Dell™ PowerEdge™

2950 Systems

Information Update

Figure 1-1. Installing an Internal USB Key

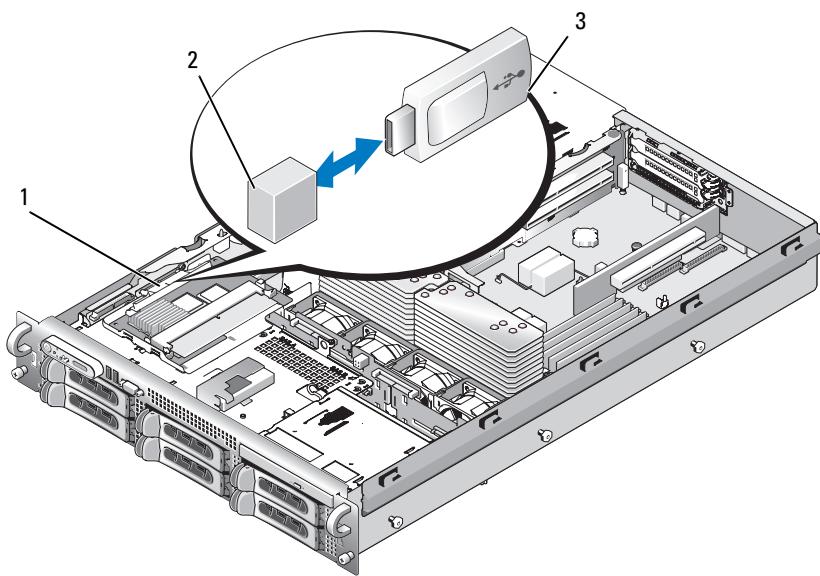
The system provides an internal USB connector located on the sideplane board for use with a USB flash memory key. The USB memory key can be used as a boot device, security key, or mass storage device. To use the internal USB connector, the **Internal USB Port** option must be enabled in the **Integrated Devices** screen of the System Setup program. See "Integrated Devices Screen" on page 20.

CAUTION: To avoid interference with components inside the system, the USB key must conform to the following maximum dimensions: 11mm thick (0.43") x 23.2mm width (0.91") x 67mm length (2.64").
